電源開発株式会社
大間原子力発電所

弾性設計用地震動Sd設定の考え方

平成19年2月
原子力発電安全審査課

図-1 最大入力加速度とスケルトン上の最大応答値

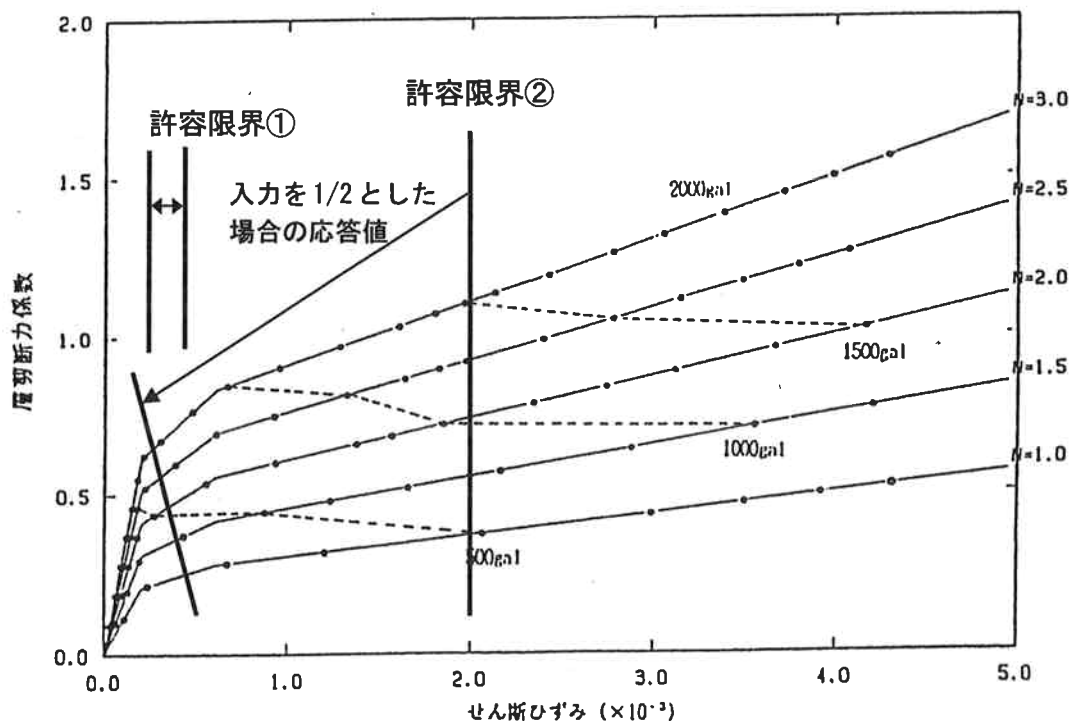
100gal ずつ順次増加して非線形地震応答解析を行って求められたせん断ひずみと層せん断力係数の関係を示した図があり、この図に許容限界①および許容限界②を加筆したものを図-1 に示す。ここで、許容限界②は建屋はある程度の損傷を受けるがその程度は小さく、終局に対して余裕のある状態(せん断ひずみで 2.0×10^{-3} rad)を示しており、許容限界①は許容限界②の入力加速度を $1/2$ 倍とした場合の応答値を示している。

申請者は、許容限界①の応答値は短期許容応力度相当と考えられ、新指針でいうSdに求められる「概ね弾性範囲の設計」と考えられるとしている。

以上より、許容限界①を弾性限界、許容限界②を安全機能限界と捉えた場合、安全機能限界に対応する入力荷重と弾性限界に対応する入力荷重の比率としての α は 0.5 程度の値となるとしている。

図-2(1) 基準地震動 S_{s-1} と弾性設計用地震動 S_{d-1} の応答スペクトルの比較
 (水平動)

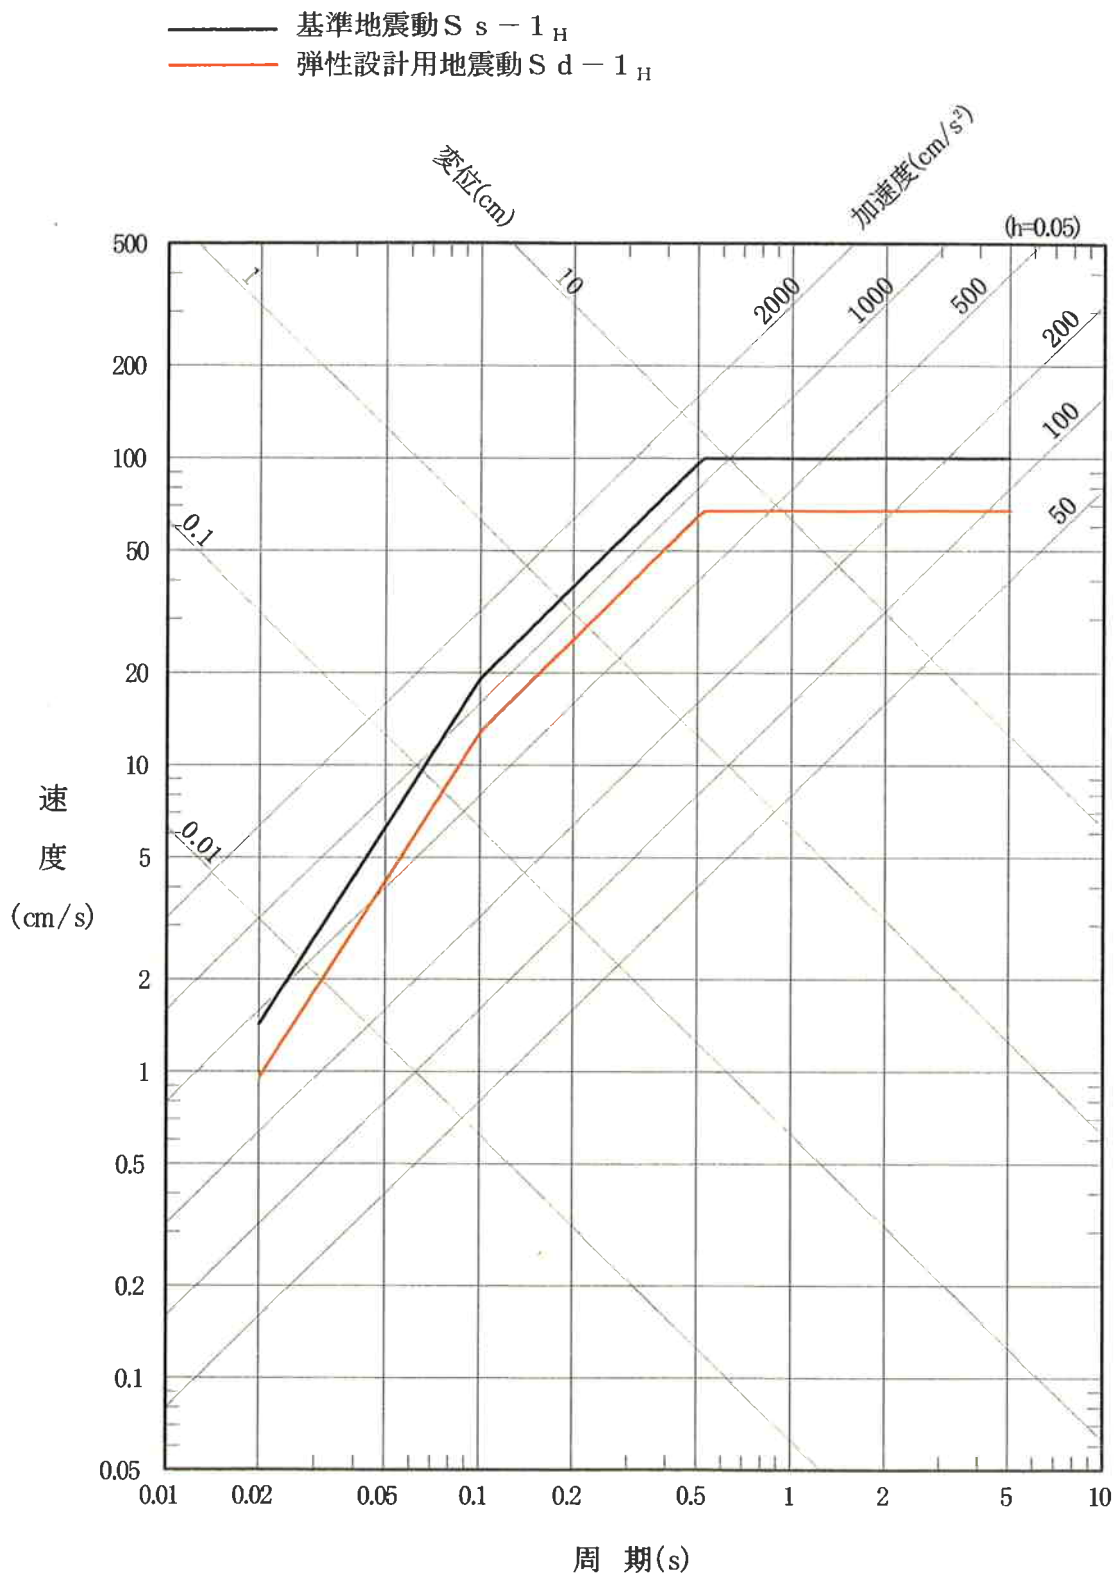
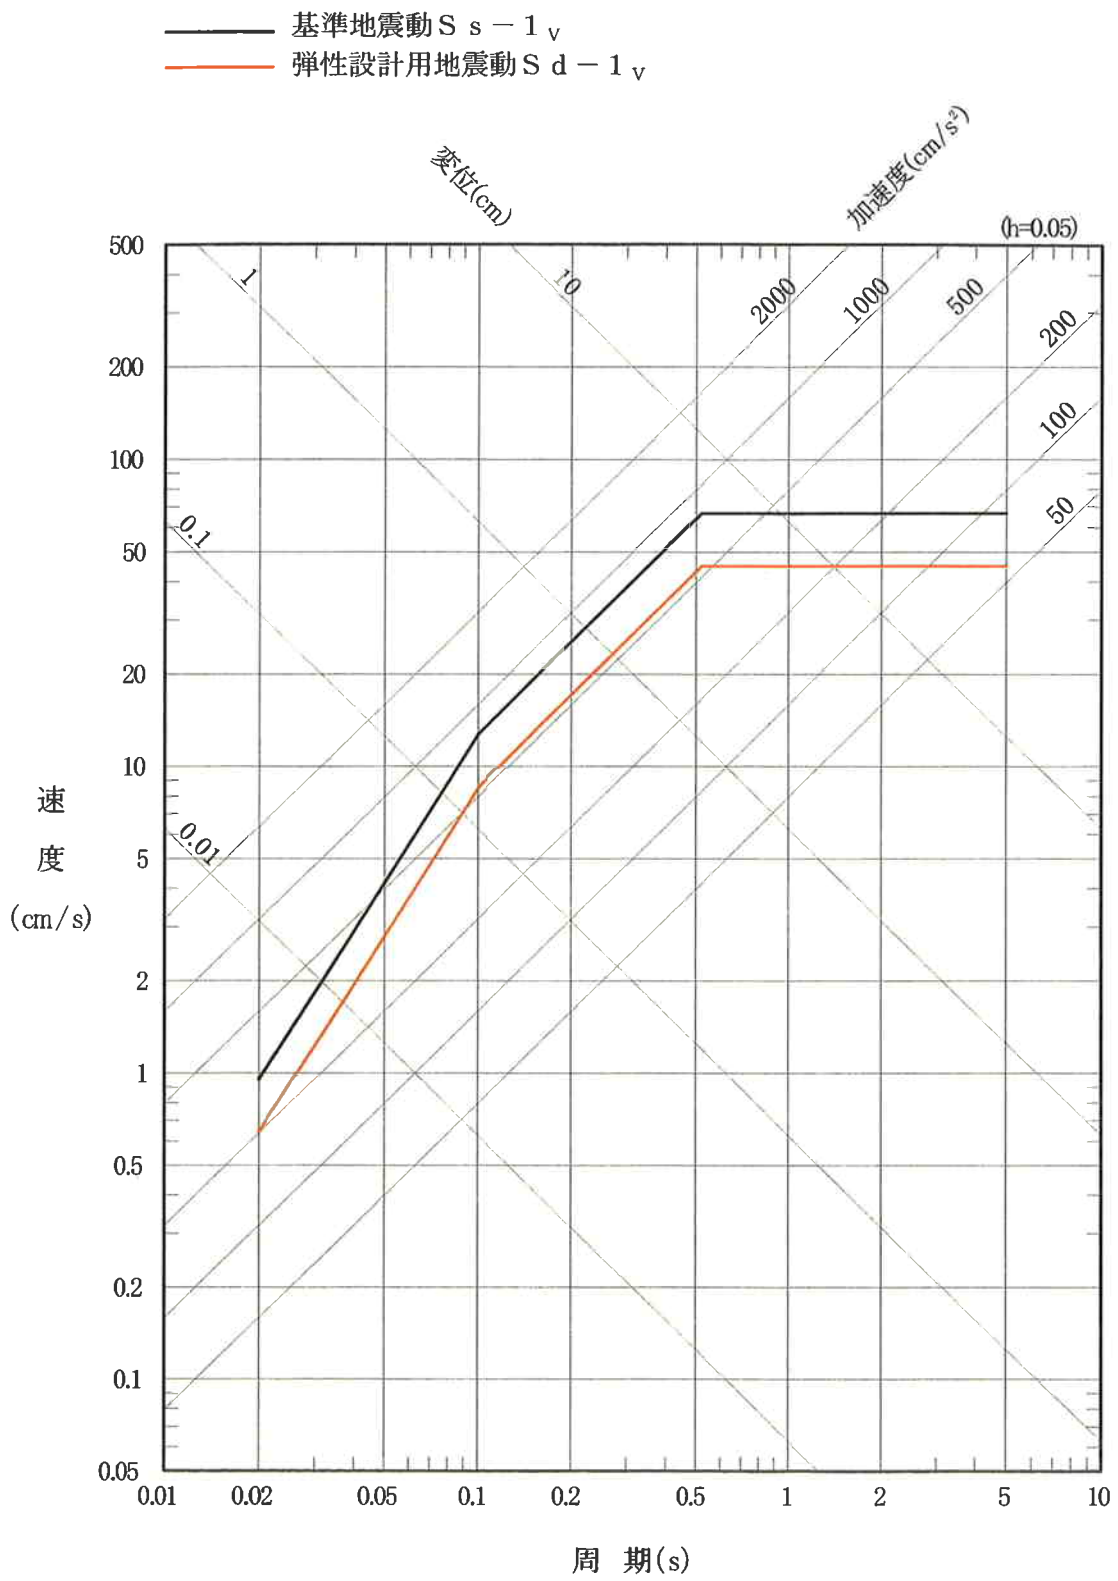
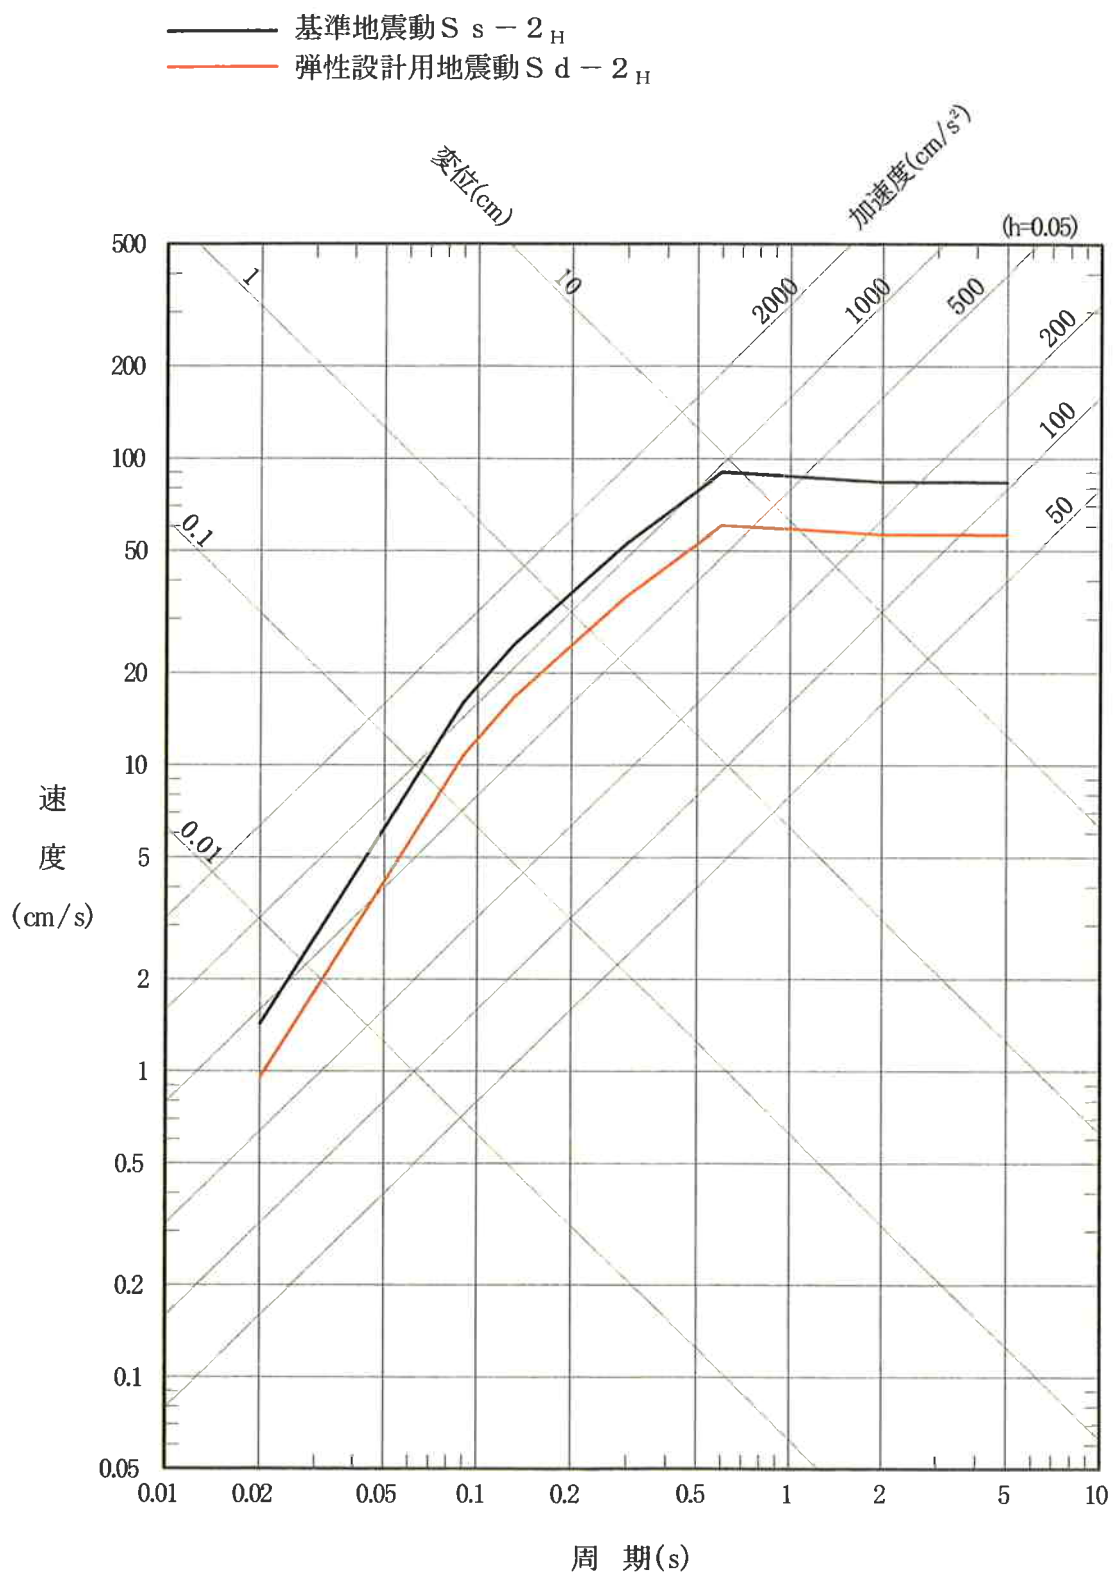
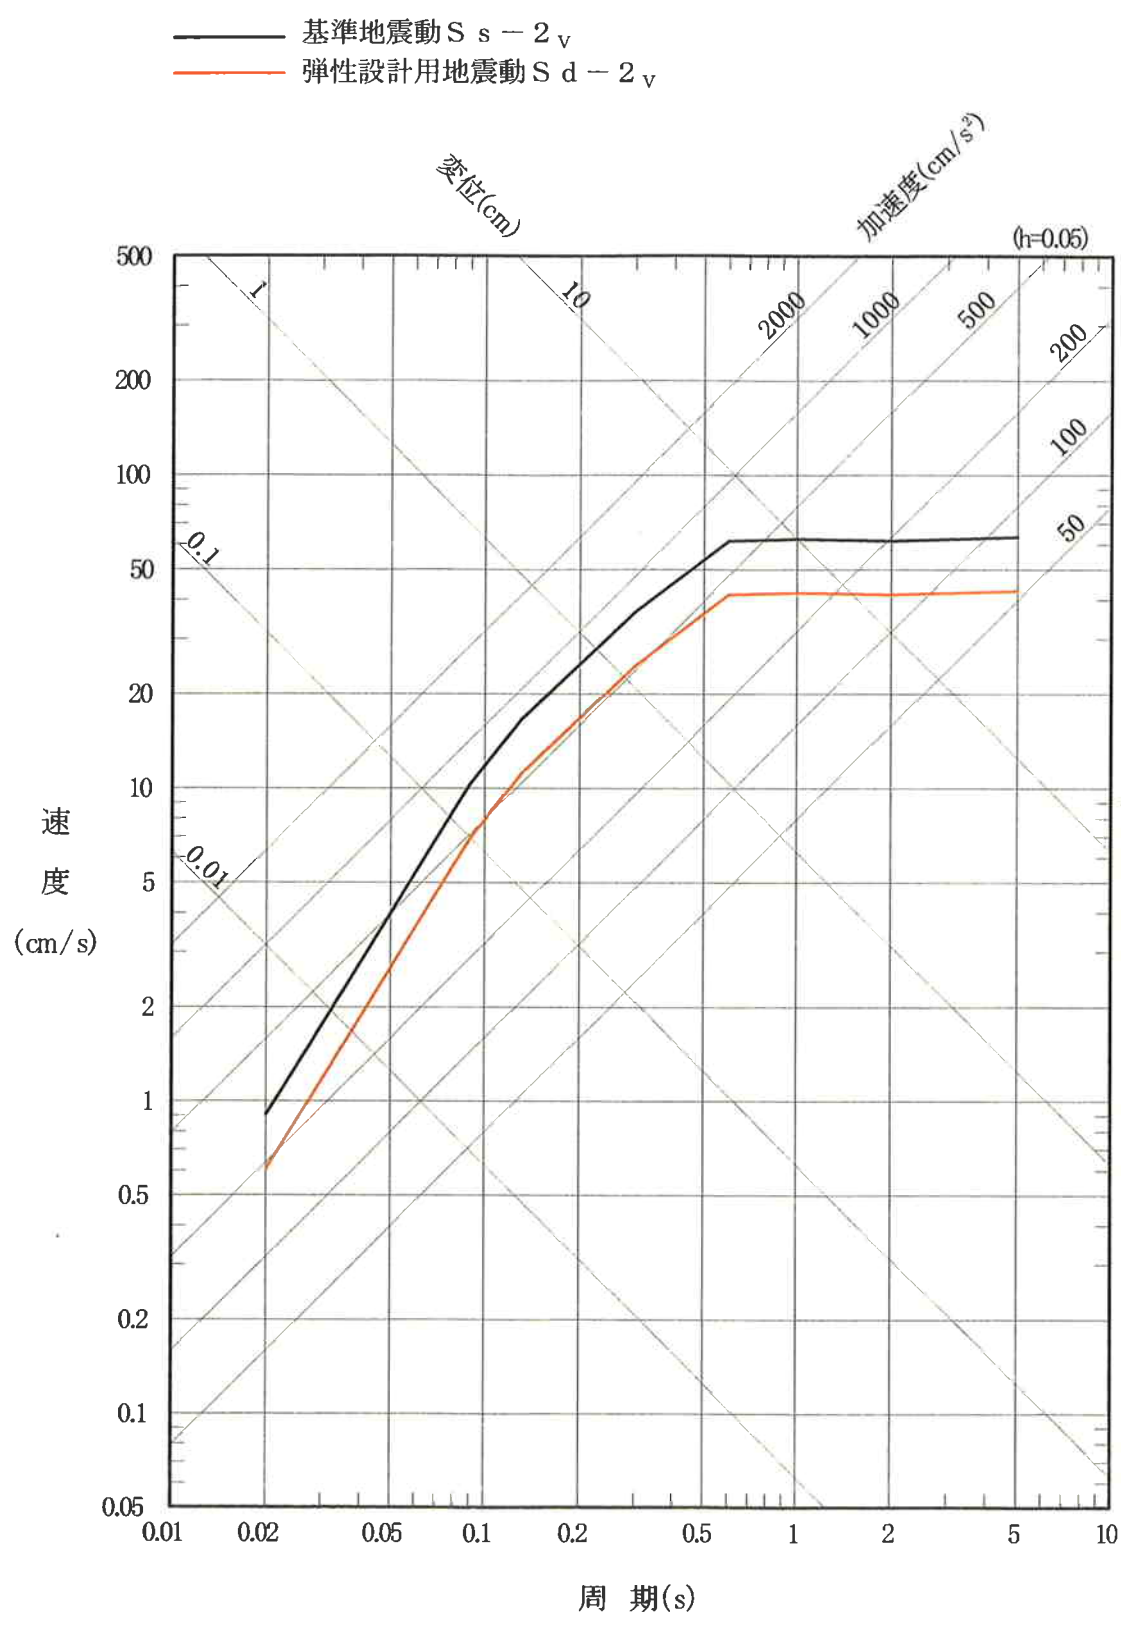
申請者は、前述より、 α は 0.5 以上であれば、新指針で要求されている役割を果たすことができると考えられるものの、事業者として財産保護上の観点から、工学的判断により 2/3 程度の地震動レベルで弾性設計を行うこととし、建物・構築物、機器・配管系ともに α として 0.67 を採用することにより、 S_d に対する設計計算に一貫性をとっている。なお、このようにして設定された S_d は、旧指針下の基準地震動 S_1 を上回るものとなっている。

なお、申請者は、 S_d は S_s と同数個設定するとしており、敷地ごとに震源を特定して策定する地震動 S_{s-1} と、震源を特定せず策定する地震動 S_{s-2} のそれぞれに対して、水平方向及び鉛直方向の S_d を設定している。

図-2 及び図-3 に $\alpha = 0.67$ とした場合の S_d の応答スペクトルを示す。

以上の検討結果から、申請者が α を一律 0.67 としており、0.5 以上であることから、 α は妥当であると考ええる。

図-4(1) 弾性設計用地震動 S_d の応答スペクトルと敷地における地震動の
一様ハザードスペクトルの比較(水平動)

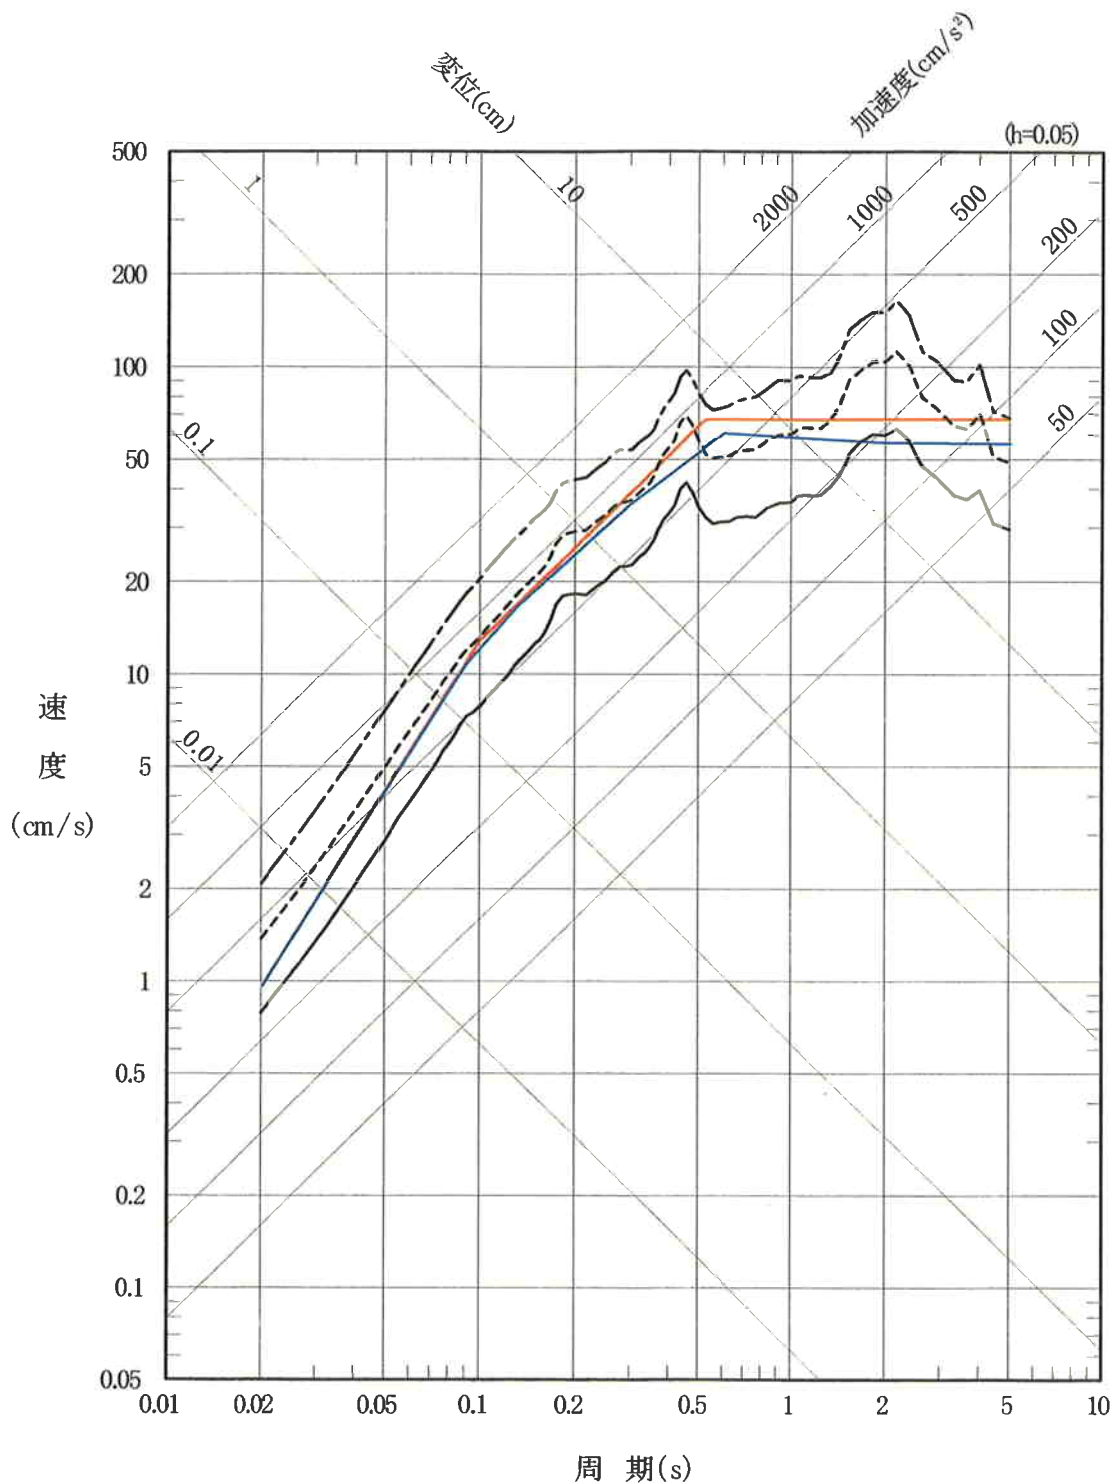
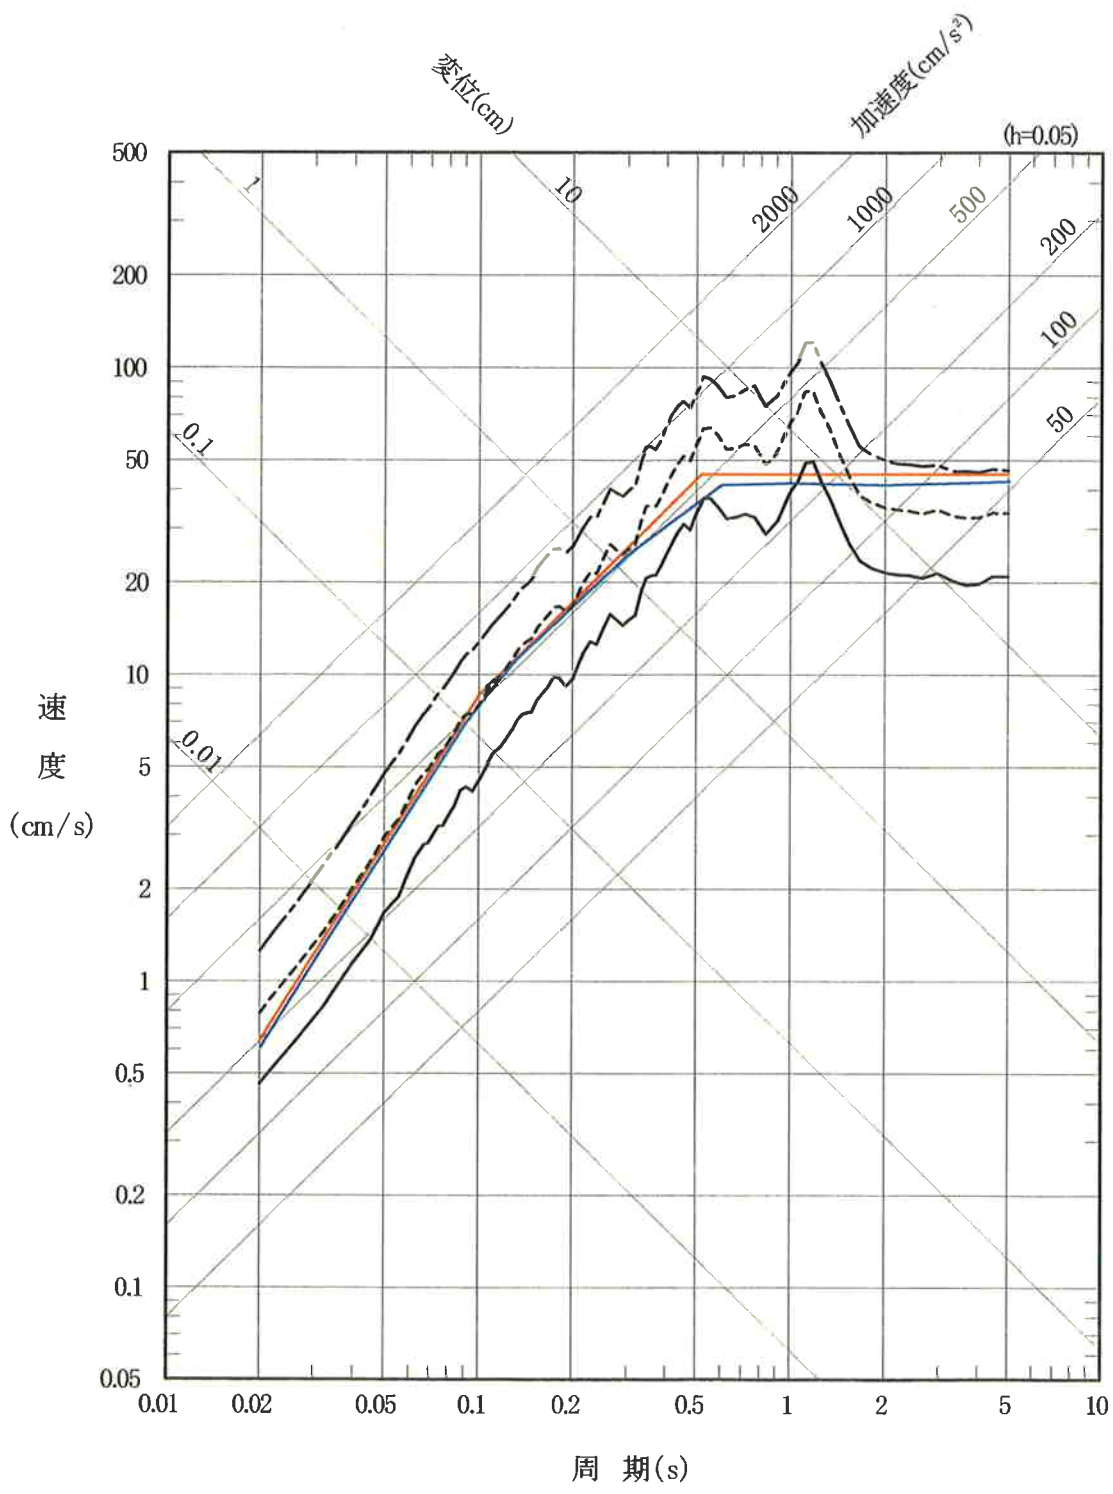
このことから、申請者は、大間地点の敷地における一様ハザードスペクトルとSdのスペクトルとの比較を行っている。

図-4 より、 $\alpha = 0.67$ とした場合のSdの超過確率は、 $10^{-3} \sim 10^{-4}$ /年程度となり、日本電気協会「原子力発電所耐震設計技術指針 重要度分類・許容応力度編 JEAG4601・補-1984」の「運転状態と地震動の組合せの確率論的評価」における基準地震動 S_1 の発生確率 $10^{-2} \sim 5 \times 10^{-4}$ と比べて同等以下であるとしており、旧指針下における地震力と事故事象による荷重との組合せの考え方を踏襲できるとしている。
